Acuerdo 968 Por el cual se aprueba la incorporación del cambio en los límites de generación y absorción de potencia reactiva de la unidad ST1 de la planta de generación Flores 1 y las respectivas curvas de carga

968

4 Mayo, 2017

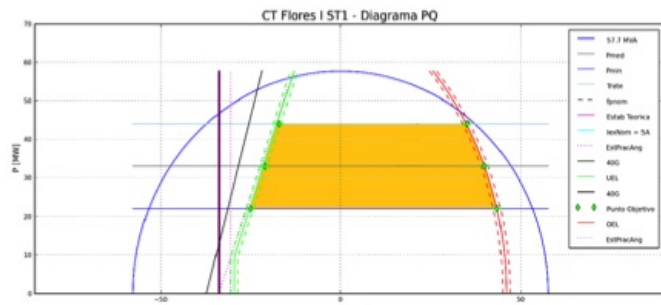
Que como resultado de la realización de las pruebas de potencia reactiva de la unidad ST1 de la planta de generación Flores 1, se encontraron diferencias en los límites de generación y absorción de potencia reactiva, haciéndose necesario solicitar el cambio de los parámetros de la curva de cargabilidad.

Aprobar la declaración de una nueva curva operativa de carga de las unidades de la unidad ST1 de la planta de generación Flores 1, en las que se define la capacidad para entrega y absorción de potencia reactiva de las unidades en función de la potencia activa generada.

Unidad	Parámetro a Modificar	Valor Anterior	Valor Nuevo
FLORES 1 Unidad ST1	Cap Gen reactivos (Mvar) en 22 MW	40	43
	Cap Abs reactivos (Mvar) en 22 MW	-23	-25
	Cap Gen reactivos (Mvar) en 33 MW	40	40
	Cap Abs reactivos (Mvar) en 33 MW	-23	-21
	Cap Gen reactivos (Mvar) en 44 MW	40	35
	Cap Abs reactivos (Mvar) en 44 MW	-23	-17
